SAVJET ZA REVIZIJU PLANSKIH DOKUMENATA

MIŠLJENJE NA KORIGOVANI NACRT IZMJENA I DOPUNA

DRŽAVNE STUDIJE LOKACIJE "DIO SEKTORA 22 I SEKTOR 23" OPŠTINA TIVAT

Faza: KORIGOVANI NACRT PLANA

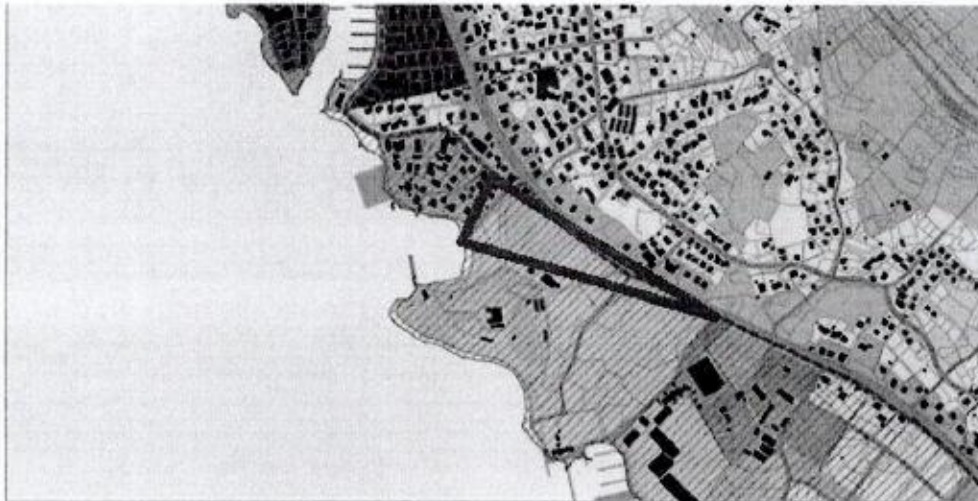
U mišljenju na prethodni nacrt plana, da u skladu sa planovima višeg reda zelene površine na lokalitetu Župa trebaju biti sačuvane, primjedba je prihvaćena.

Međutim, ovaj dio je još uvijek ostavljen da bude sastavni dio UP 2 čija je namjena Turizam. Prostornim planom područja posebne namjene za Obalno područje (PPPPNOP) (Sl.list CG br. 56/18) u dijelu zahvata na lokaciji Župa je namjena šuma. Zbog toga ovaj dio treba izdvojiti iz UP čiji je dio u priloženoj verziji plana

Ovo bi trebalo biti ispravljeno u narednoj verziji nacrtu ili predloga plana.
